Kościerzyna, dnia 07.05.2021r.
ZP.272.21.2021

Odpowiedzi na pytania

Działając na podstawie art. **284 ust. 2** ustawy z dnia 11 września 2019 r. – Prawo zamówień publicznych (Dz.U. z 2019 r. poz. 2019 ze zm.), **Powiat Kościerski, ul. 3-go Maja 9C, 83-400 Kościerzyna** udziela odpowiedzi na postawione zapytania dotyczące ogłoszonego w Biuletynie Zamówień Publicznych pod nr **2021/BZP00040992/01** z dnia 27.04.2021r. postępowania prowadzonego w trybie podstawowym zgodnie z art. 275 pkt. 1 ustawy z dnia 11 września 2019r. – Prawo Zamówień Publicznych (Dz. U. z 2019r. poz. 2019 ze zm.) na wykonanie zadania pn.: **Budowa budynku usług turystycznych w Powiatowym Centrum Młodzieży w Garcynie:**

Zadanie 1 – BUDYNEK USŁUG TURYSTYCZNYCH - etap I

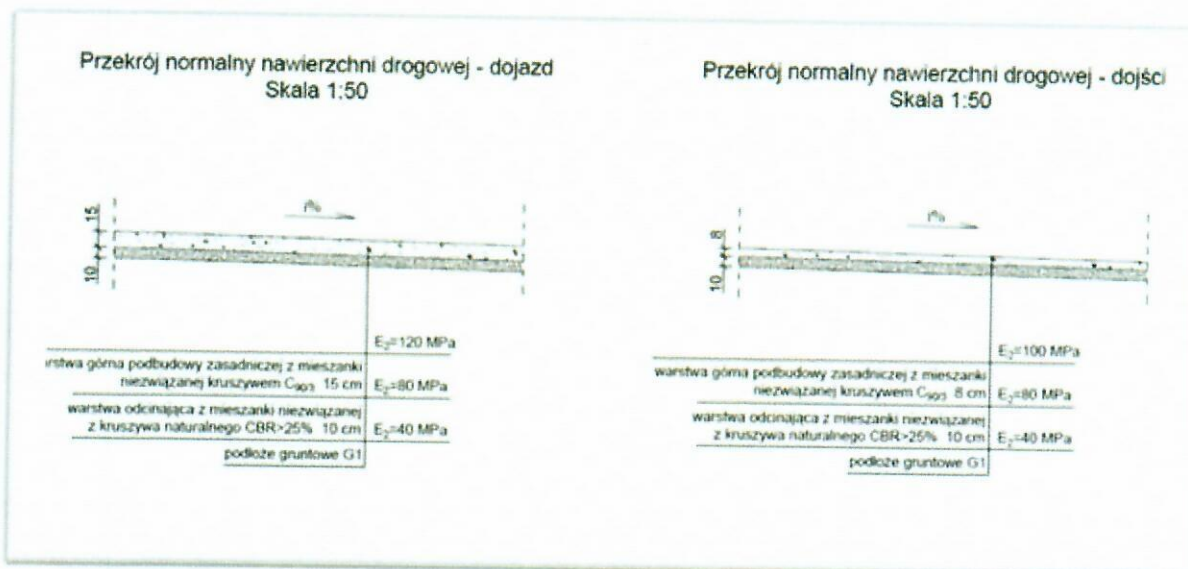
Na Projekcie Zagospodarowania terenu znajdują się:

- projektowane śmietniki z obudową (proszę o szczegółowy opis, obmiar, rodzaj materiału
- w jaki sposób wydzielić miejsca postojowe

- w jaki sposób odznaczyć miejsca postojowe dla niepełnosprawnych (znaki pionowe i znaki poziome)
- z jakiego materiału należy wykonać projektowany taras i wejście do budynku ?(wymiar, kolor itp)
- z jakiego materiału należy wykonać nawierzchnie gruntową stabilizowaną - dojścia i dojazdy?

Miejsce postojowe wydzielić np. kostką betonową. miejsca postojowe dla niepełnosprawnych oznaczyć znakami pionowymi.

śmietników systemowe z paneli aluminiowych i zadaszeniem, spód z kostki betonowej. Wymiar min 5m x 3m. Przykład poniżej.

taras i wejście do budynku Kolorystyka do ustalenia z Inwestorem. Schemat poniżej. Obmiary w kosztorysie.
